OGGETTO: DITTA NUOVA EUROP METALLI DI MENEGATTI BRUNO-RIORGANIZZAZIONE CON INSERIMENTO DI NUOVI CODICI C.E.R. ED AUMENTO DELLA CAPACITA' PRODUTTIVA DI UN IMPIANTO ESISTENTE (AUTORIZZATO) DI RECUPERO DI RIFIUTI NON PERICOLOSI IN REGIME ORDINARIO – GIUDIZIO DI COMPATIBILITA' AMBIENTALE E CONTESTUALE APPROVAZIONE PROGETTO – D.LGS. 152/2006, LR 10/1999, LR 3/2000 E LORO SMI- GIUDIZIO NEGATIVO DI COMPATIBILITA' AMBIENTALE

PARERE N. 15/2014

Oggetto: Modifica sostanziale di un impianto esistente di recupero di rifiuti non pericolosi in regime ordinario, con inserimento di nuovi codici C.E.R. ed aumento della capacità produttiva.

La seguente figura riepiloga il previsto futuro *lay-out* d'impianto.

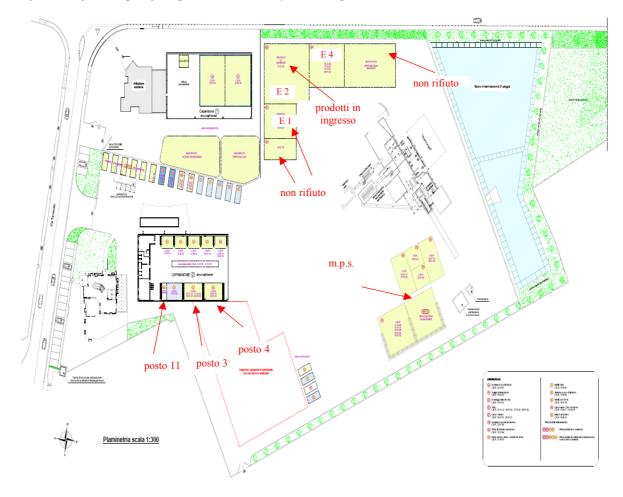
Il quadro progettuale delineato risulta incoerente e contraddittorio; a titolo esemplificativo si evidenzia:
